监理工程师通知单

工程名称: 灵寿县20MW太阳能光伏发电与食用菌一体化项目

编号: JXMB001

关于施工现场围栏的施工质量问题

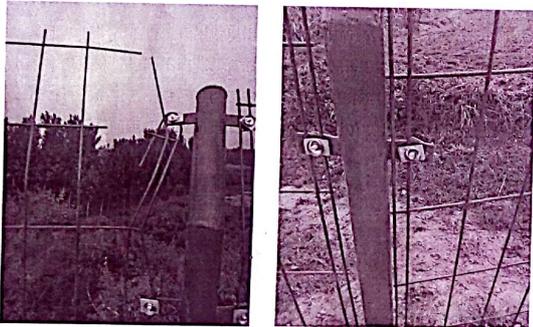
我监理项目部在巡查过程中发现围栏存在以下问题:

1. 围栏基础深度控制不统一, 有部分达不到设计深度要求;
2. 围栏桩施工工艺不对, 对以后安装围栏造成影响: 1、间距控制不准, 围栏安装后有间距超宽或间距偏小现象; 2、由于以上原因目前对已安装的围栏已造成损坏现象;
3. 基础砼外观质量差;
4. 目前安装的围栏有压块偏位、螺丝松动等现象;

以上存在的问题请你单位认真自查, 对施工人员进行技术交底, 对已施工的不符合规范及设计要求的部分进行返工处理, 于2016年9月28日前整改、自检合格后, 报监理项目部验收。
